7086 *Resolución de 31 de marzo de 2025, de la Dirección General de Calidad y Evaluación Ambiental, de modificación de condiciones de la Resolución de 3 de marzo de 2023, por la que se formula declaración de impacto ambiental del proyecto «Parques solares fotovoltaicos Vega Solar y Acequia Solar, de 50 MWp cada uno, y su infraestructura de evacuación, en Tórtola de Henares y Guadalajara (Guadalajara)».*

MODIFICACIÓN DE LA DIA DEL PROYECTO "PARQUES SOLARES FOTOVOLTAICOS VEGA SOLAR Y ACEQUIA SOLAR, DE 50 MWP CADA UNO, Y SU INFRAESTRUCTURA DE EVACUACIÓN, EN TÓRTOLA DE HENARES Y GUADALAJARA (GUADALAJARA)"

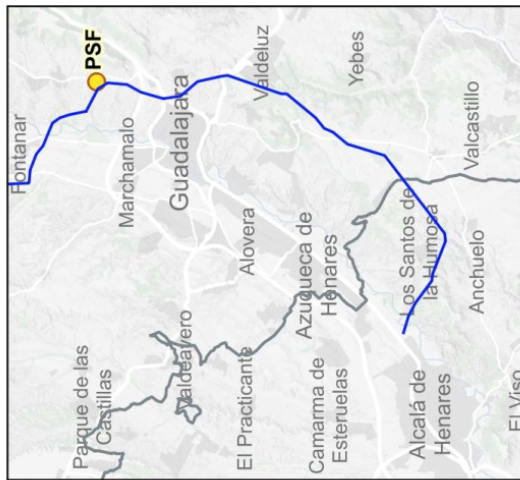
El promotor indica que el diseño original de las plantas fotovoltaicas en 2020 resulta obsoleto en la actualidad y que los espacios disponibles entre el vallado y los seguidores situados a 50 m de distancia serían poco útiles para las medianas y grandes rapaces presentes en el ámbito de las plantas solares fotovoltaicas. En ese sentido, plantea un nuevo diseño mejor adaptado al territorio, que cumple con todos los requisitos de la declaración de impacto ambiental, a excepción de la condición 19.

Así, el nuevo diseño reduce la ocupación de las plantas en 36,71 ha (un 24 % de la superficie total). La distribución de los paneles conlleva la creación de nuevos pasillos y el aumento de su anchura, de modo que la planta Acequia Solar pasa de 2 pasillos iniciales de 100 m y 34 m de anchura media, a 3 pasillos de 180 m, 480 m y 145 m de anchura media. En cuanto a la planta Vega Solar, se plantean tres pasillos de 80 m, 90 m

y 10 m de anchura media, frente a la distribución inicial, que carecía de ellos. En total, la nueva propuesta incluye 985 m de pasillos interiores, frente a 134 m del proyecto original, lo que mejora la permeabilidad ecológica de los proyectos.

«(19) El diseño de las plantas deberá establecer pasillos de conectividad en cada una de las plantas que permitan la existencia de zonas de refugio de fauna. El sumatorio en cuanto a la anchura total de pasillos de ambas PFV deberá ser de, al menos, 900 m. Los módulos fotovoltaicos incluirán un tratamiento anti-reflectante que minimice o evite el reflejo de la luz incluso en periodos nocturnos con el fin de evitar el efecto llamada sobre las aves acuáticas y de minimizar el impacto visual de las PSFV.»
